## RADVILIŠKIO RAJONO SAVIVALDYBĖS ADMINISTRACIJA

2025-02-28 Nr. S-668 -(8.43)  
I Nr.

### DĖL PAKLAUSIMŲ

Viešojo pirkimo komisija CVP IS susirašinėjimo priemonėmis gavo Tiekėjų paklausimus dėl susisiekiama komunikacijų Radviliškio r. sav., Šeduvos m. privažiuojamojo vietinės reikšmės kelio prie Vėriškių g. 63, Vėriškių g. 66 Šeduvos m. ir inžinerinių tinklų – lietaus (paviršinių) nuotekų tinklų statybos darbų pirkimo konkurso dokumentų paaiškinimo, kuriame:

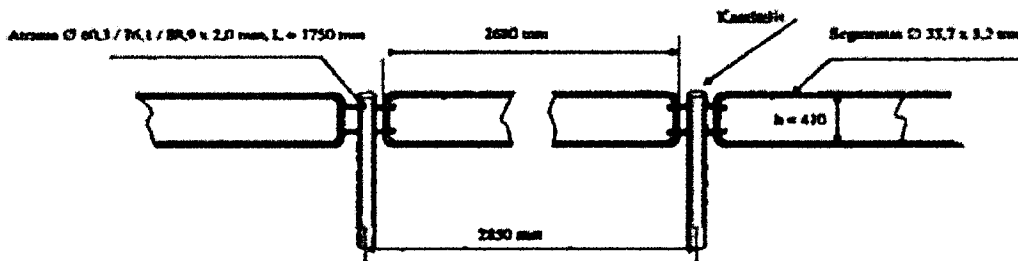
3. Pirkimo dokumentų Susisiekimo komunikacijų techniniame darbo projekte nurodyta, kad reikės įrengti apsauginius kelio barjerus – atitvarus (30 m), tačiau šie atitvarai nėra pažymėti brėžiniuose bei nenurodyti galinių komponentų (jei yra) parametrai. Prašoma patikslinti neatitikimus.

Atsakymas. Atitvaro vieta pažymėta brėžinyje pk5+60 prie projektuojamos pralaidos.

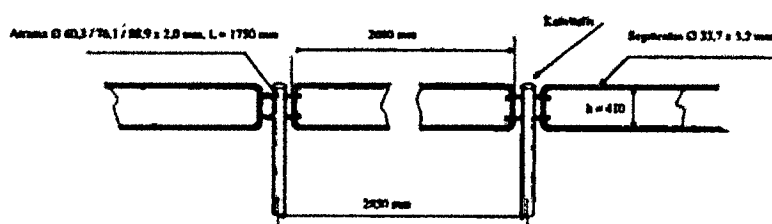
24. Prašoma patikslinti apsauginio kelio barjero ir pėsčiųjų apsauginės tvorelės techninę specifikaciją, nes dokumentuose nurodyti reikalavimai skiriasi.

Atsakymas. Apsauginius atitvarus aprašo TS 11 skyrius, Pėsčiųjų tvoreles – TS 10.1 skyrius. Vadovautis galiojančiais normatyvais.

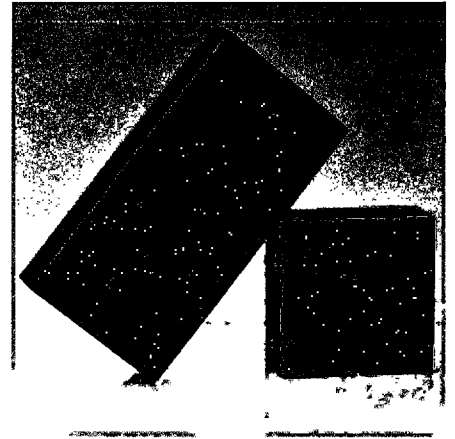
26. Susisiekimo komunikacijų dalis. Granito trinkelės ir bortai. Kokios spalvos gaminius Rangovai turi išvertinti pasiūlyme. Taip pat, ar teisingai suprantame, kad granitinių lygiabriaunių trinkelių (gamtinio akmens trinkelių) paviršius turi būti pjautas? Jei ne, prašoma patikslinti, kokio paviršiaus granito gaminiai turi būti vertinami.

Atsakymas. Granitinių trinkelių paviršius – pjautas. Trinkelės tamsiai pilkos, bortai šviesio granito spalvos.
